**Wyjaśnienia treści SIWZ nr 4**  
**Budowa Hali Sportowo widowiskowej w Gorzowie Wielkopolskim**  
nr sprawy nadany przez Zamawiającego: SKP-2/PN/RB/2020

Zamawiając na podstawie art. 38 ust.2 ustawy z dnia 29 stycznia 2004 r. Prawo zamówień publicznych (tekst jednolity Dz.U. z 2019r. poz. 1843 dalej PZP) przekazuje treść zapytań wraz z wyjaśnieniami:

*Zdjęcie1.jpg*

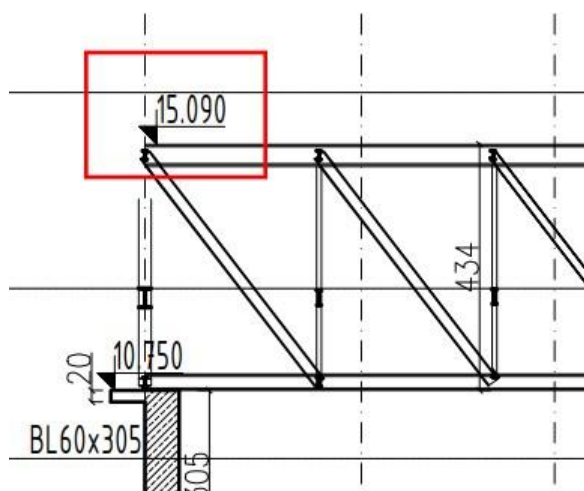
Proszę o wyjaśnienie, jak mają zostać ukształtowane spadki dachu? Dokumentacja przetargowa jest w tym zakresie niespójna:

a) W projekcie konstrukcyjnym przedstawiono na przekrojach dźwigary kratowe o pasach równoległych do posadzki, przy czym górny poziom kratownicy w części wysokiej wynosi +15,09;

b) W projekcie architektonicznym w części wysokiej mamy dach dwuspadowy o pochyleniu 4%, a w części niskiej jednospadowy o pochyleniu 3%, przy czym poziom kalenicy w części wysokiej wynosi  $\sim +18,0$  (wartość szacunkowa – brak koty wysokościowej);

c) Zgodnie z PFU [pkt.3.3.1, strona 46]: „Podstawowym materiałem do wykonania spadków (min. 1,5%) jak i również izolacji termicznej jest wełna mineralna (...)”.

d) Zgodnie z opisem technicznym do projektu konstrukcji („PAS-135-PB-K-opis”, pkt.6.1) na dachu przyjęto następujący układ warstw:

Przy łącznej grubości warstw  $\sim 44$ cm nie ma możliwości osiągnięcia poziomu kalenicy wynikającego z projektu architektury ( $15,09 + 0,44 = 15,53$ m / różnica wynosi więc około  $18,00 - 15,53 = 2,47$ m!) Przy spadku na poziomie 4% (wg architektury), grubość ocieplenia w kalenicy musiałaby wynieść około 1,5m (!), a przy spadku 1,5% około 0,7m.

Projekt budowlany jest załącznikiem uzupełniającym PFU, tym samym PFU jest dokumentem nadrzędnym nad projektem budowlanym. Warstwy ścienne i dachowe znajdujące się w PFU są obowiązującą wytyczną.

Zgodnie z zapisami PFU/ str. 31 wszystkie projektowane przegrody należy zweryfikować na etapie projektu wykonawczego.

Zdjęcie3.jpg

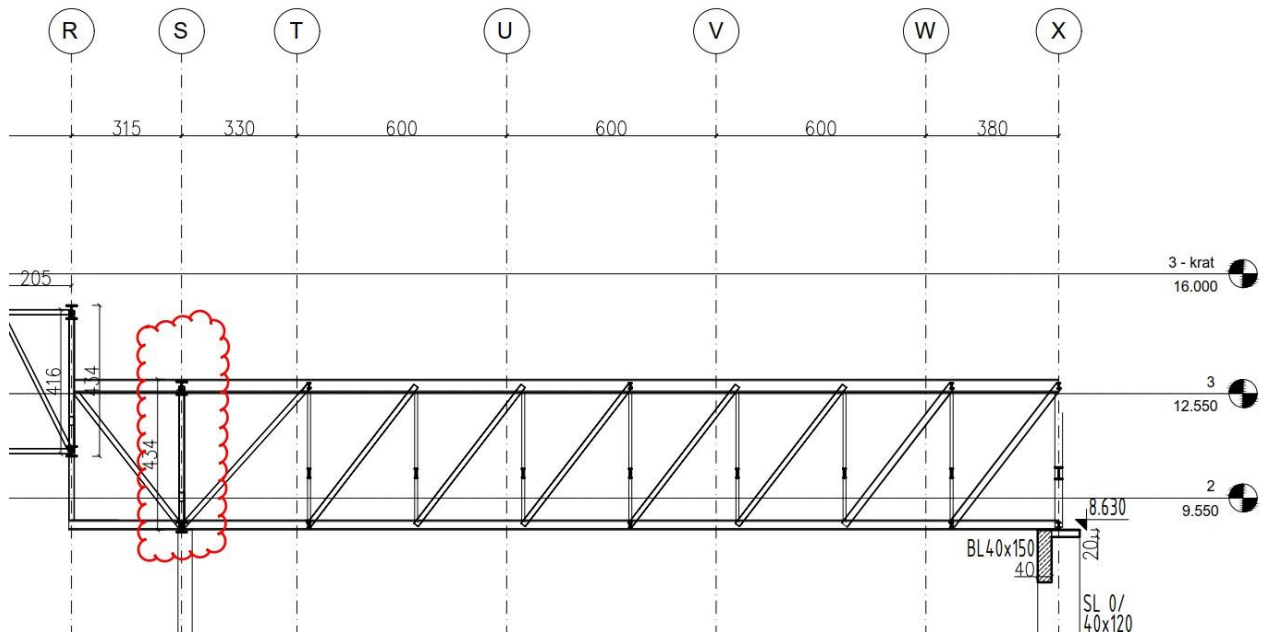
Proszę o wyjaśnienie, jak ma zostać zrealizowane oparcie dachu niskiego w osi S (R)? Czy dźwigary kratowe znajdujące się w osiach liczbowych mają się opierać na podciągu kratowym w osi S? Jeżeli tak, to jak ma zostać zrealizowana wspornikowa część dźwigara w polu R-S? Proszę o określenie geometrii i przekrojów elementów wsporczych znajdujących w osiach S (R).

Projekt budowlany konstrukcji został wykonany w zakresie niezbędnym do uzyskania pozwolenia na budowę. Szczegółowe rozwiązania konstrukcyjne należy przedstawić w projekcie wykonawczym.

Zamawiający dopuszcza możliwość zmiany elementów konstrukcyjnych bądź ich modyfikację, pod warunkiem zachowania założonych funkcji i parametrów użytkowych hali. Zamawiający przypomina, iż zgodnie z warunkami Umowy, projekt podlega uzgodnieniu z Zamawiającym i Inżynierem Kontraktu.
